RESTRUCTURATION DU CENTRE MEDICO-SOCIAL et CSA

ADDITIF _ LOT 04 GROS OEUVRE

DOSSIER DE CONSULTATION DES ENTREPRISES

B24005

2.1.2 Acrotères BA

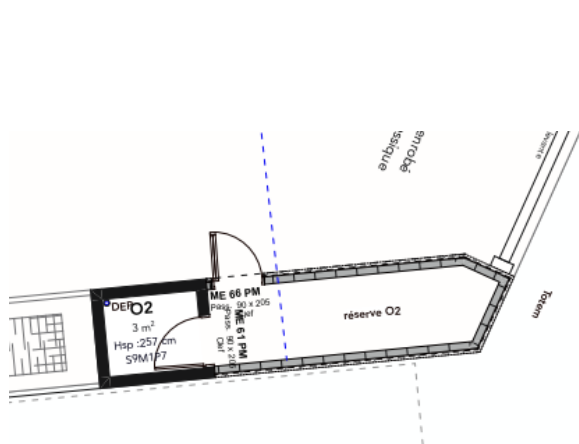
Dans le cadre de la relance de l'AO, diminution de la hauteur des acrotères BA au R+2 _ passage d'une hauteur de 100 cm à 20 cm. (article 4.14.3).

Local O2 selon DCE

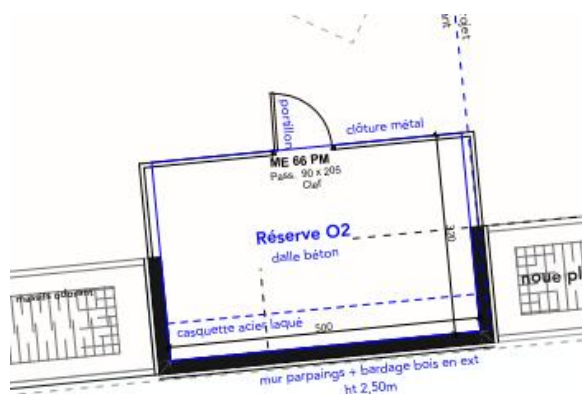
Dans le cadre de la relance de l'AO, simplification du local O2 (article 4.15.14). Les modifications portent sur les prestations suivantes, à savoir :

- Suppression du dallage sur terre-plein (article 4.15.14.1)
- Diminution de la surface de parois maçonnées porteuse (article 4.15.14.2)
- Suppression du muret sous clôture (article 4.15.14.2)
- Suppression de la dalle haute (article 4.15.14.3)
- Suppression des acrotères BA (article 4.15.14.4)
- Modification surface dalle stock O2 (fusion entre local O2 et Réserve O2)

Extrait plan STRUCTURE phase DCE indiquant le retour béton à démolir

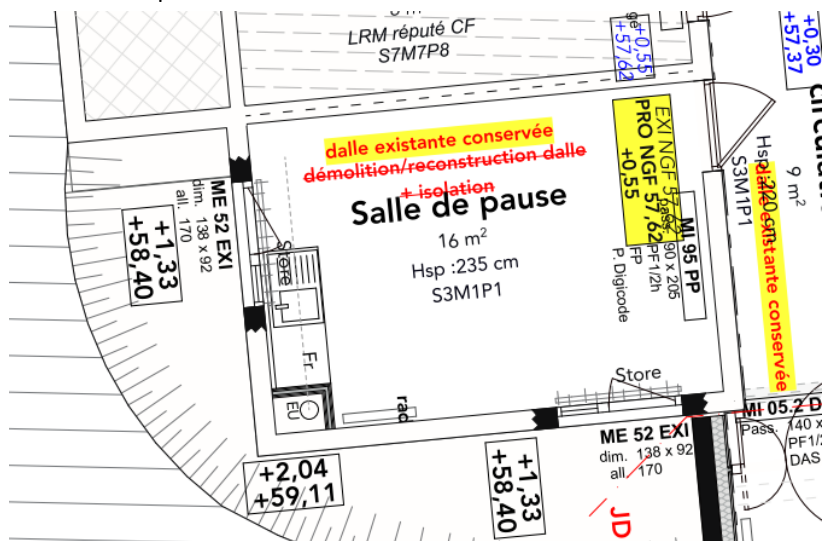
Dans le cadre de la relance de l'AO, il sera noté par les entreprises la suppression du retour béton de LESCAO selon plan architecte.

2.2.3 Modification cloisonnement local déchet

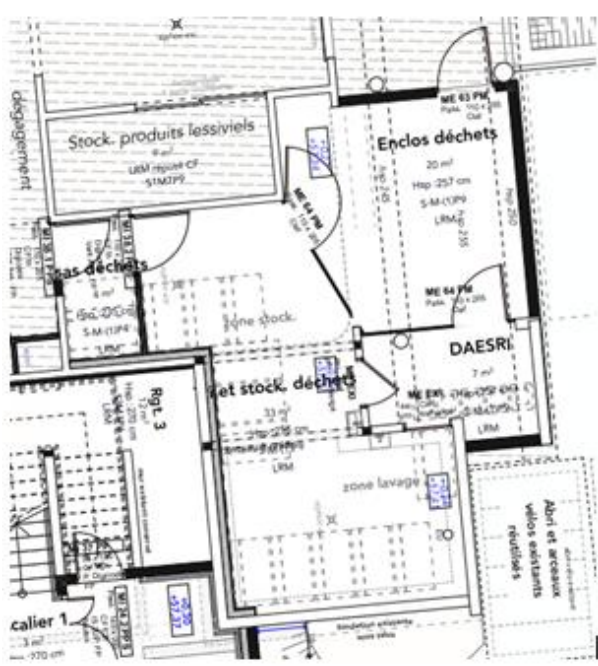
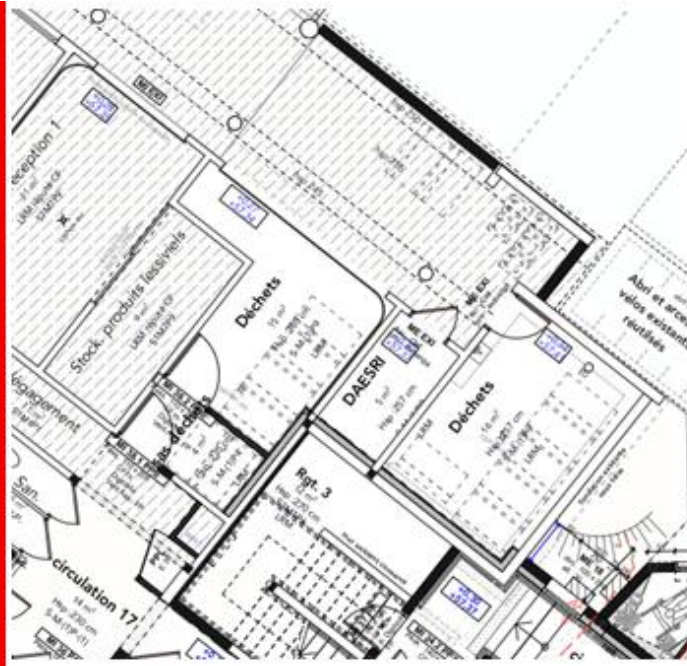
Dans le cadre de la relance de l'AO, les entreprises prendront en compte la modification cloisonnement pour local déchet selon détail ci-dessous et plan architecte, à savoir :

- Suppression démolition des murs séparatifs – stock
- Suppression partielle parpaing de remplissage + bêche de rive + dallage
